I.dz. 05801/PIM/12/25/AP/2024-388/008

Dotyczy: Postępowanie o udzielenie zamówienia publicznego pn.: „Wykonanie robót budowlanych dot. przebudowy części szkoły na Poradnię nr 8” - nazwa skrócona - postępowanie nr PIM/11/25/ZP80/2024-388.

Zamawiający w ww. postępowaniu na podstawie art. 284 ust. 1 i 2 ustawy z dnia 11 września 2019 r. Prawo zamówień publicznych (t.j. Dz. U. z 2024 r. poz. 1320 ze zm.) zwanej dalej „Ustawą” lub „Ustawą Pzp”, informuje o pytaniach i wyjaśnieniach treści Specyfikacji Warunków Zamówienia (SWZ) oraz zmianach SWZ i terminów w postępowaniu:

6. Dotyczy „PORADNIA_STARE ŻĘGRZE-INSTALACJE ELEKTRYCZNE-PRZEDMIAR” pozycja nr 1050

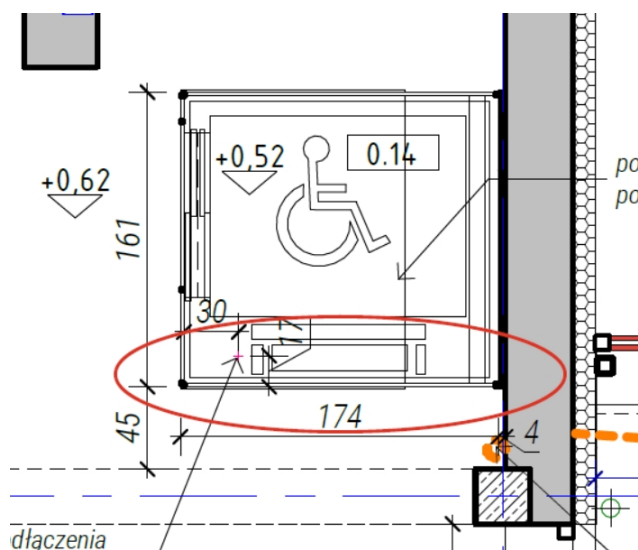
„Nasypanie piasku do rowu o szerokości do 0,4 m” jednostka miary 100m, ilość 70,00 co daje łączną ilość 7.000,00m. Prosimy o potwierdzenie obmiaru.

Odpowiedź: łącznie 70m

Zamawiający załącza uzupełnienie przedmiaru z datą opracowania 09.12.2025.
